## Nota de Seguridad

Sistemas de resonancia magnética de Philips con elastografía de resonancia magnética (ERM)  
Posibilidad de mediciones de rigidez hepática inexactas (más bajas)

Abril de 2026

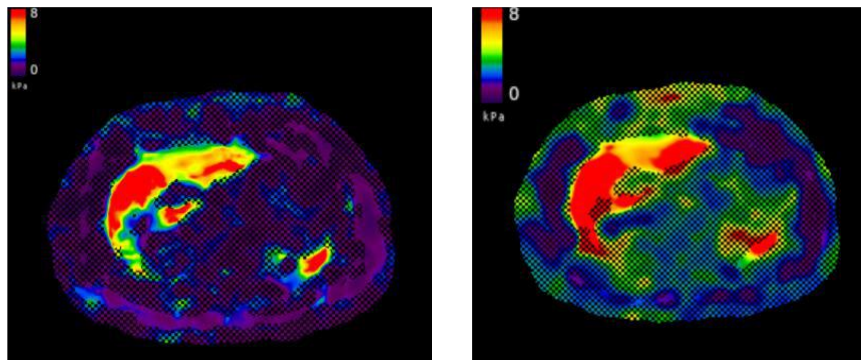
Philips ha tenido conocimiento a través del desarrollador del sistema de software de EMR, Resoundant, de un problema que afecta a las mediciones de rigidez de EMR cuando se utiliza un rango específico de parámetros de reconstrucción de imágenes en combinación con el algoritmo de Resoundant. Específicamente, la configuración predeterminada del tamaño del vóxel de reconstrucción en el protocolo de escaneo de EMR es demasiado pequeña, lo que puede provocar mediciones de rigidez hepática inexactas (valores más bajos). Consulte la figura 1.

Figura 2. Protocolos de escaneo de EMR predeterminados.

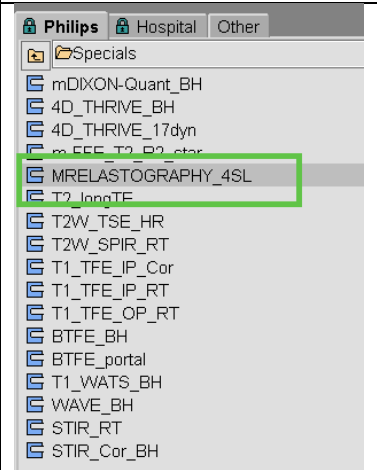
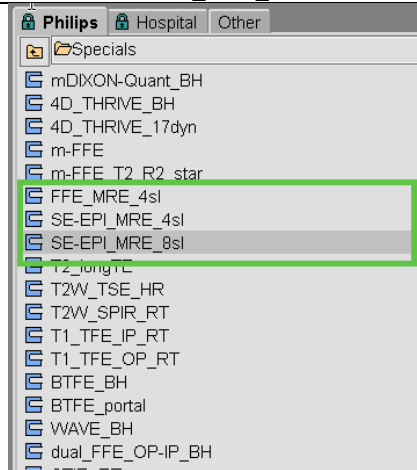
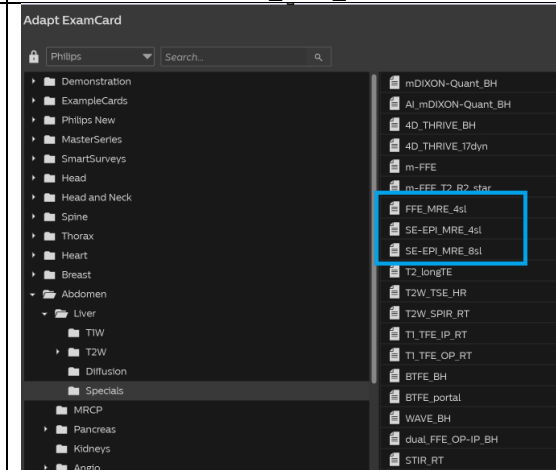
Para identificar si su sistema tiene elastografía de resonancia magnética (EMR), acceda a la carpeta **Philips\Abdomen\Liver\Specials** en la base de datos de protocolos de Philips y verifique si su sistema contiene los protocolos que se muestran en la figura 2.

Figura 4. Configuración actualizada del protocolo de EMR en la ficha Geometría.

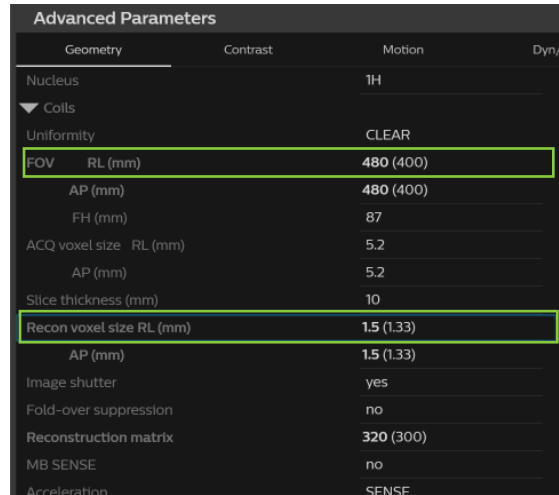
- Realice una de las siguientes acciones:
  - Si ya tiene una ExamCard de MRE, agréguela a la descripción general del examen
  - Si está creando una nueva ExamCard de EMR:
    - Con una ExamCard en la descripción general del examen, seleccione **Añadir nuevo elemento de protocolo**.
    - Navegue hasta el protocolo EMR requerido desde la carpeta **Philips\Abdomen\Liver\Specials** (consulte la figura 2 anterior)
    - Agregue el protocolo de EMR a la descripción general del examen.
- Haga doble clic en el protocolo de MRE para editarlo.
- En el panel de control del protocolo, haga clic en el botón **Mostrar/Ocultar parámetros avanzados**.

- En la ficha Geometría, realice los siguientes cambios
  - Cambie el **FOV RL** a 480 mm
  - Cambie el **tamaño del voxel de Recon RL** a 1,5 mm
  - Acepte los cambios
  - NOTA: para el protocolo FFE\_MRE\_4sl de los sistemas Release 12, puede ser necesario volver a introducir el tamaño del voxel de Recon (RL) de 1,5 mm si el sistema se establece de forma predeterminada en 1,48 mm.
- Guarde la ExamCard:
  - En la barra de herramientas Descripción general del examen, junto al nombre de ExamCard, haga clic en el icono de **Más opciones** 
  - Haga clic en Guardar ExamCard.
